改善箇所説明図

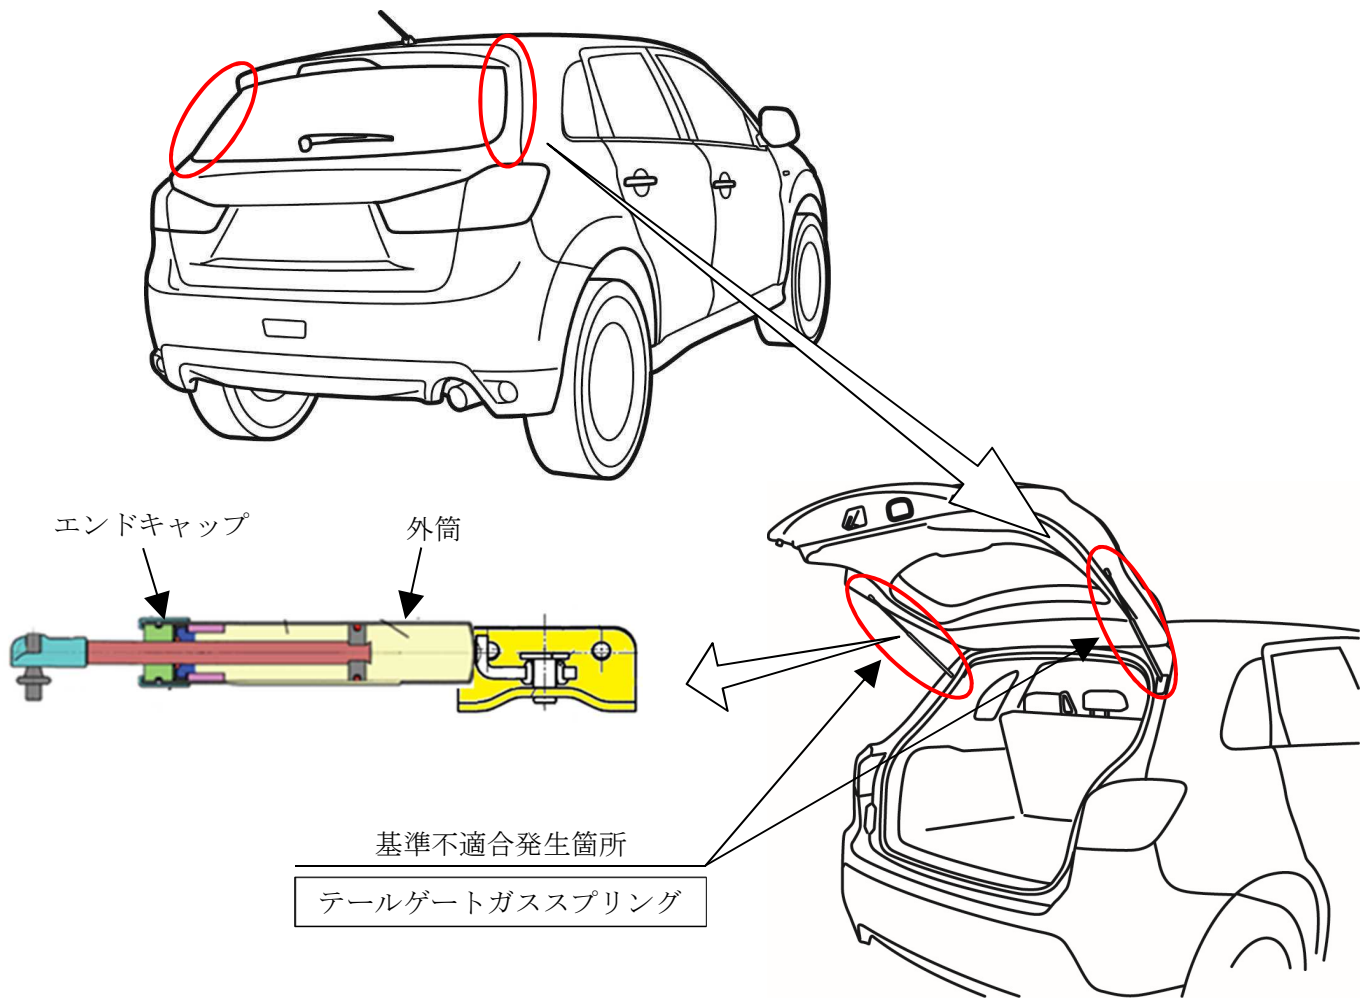
テールゲートのガス封入式スプリングにおいて、外筒のエンドキャップ部の塗装が不適切なため、外筒が錆びるものがある。そのため、そのままの状態で使用を続けると、錆が進行し、外筒が膨らみエンドキャップが割れ、最悪の場合、テールゲートを開く際に外筒が破裂し、周囲の人が負傷するおそれがある。

全車両、当該ガススプリングを対策品と交換する。

注：図中の 内は、交換する部品を示す。

識別：テールゲートラッチの取付けボルト（助手席側）頭部に、白または黄色ペイントを塗布する。
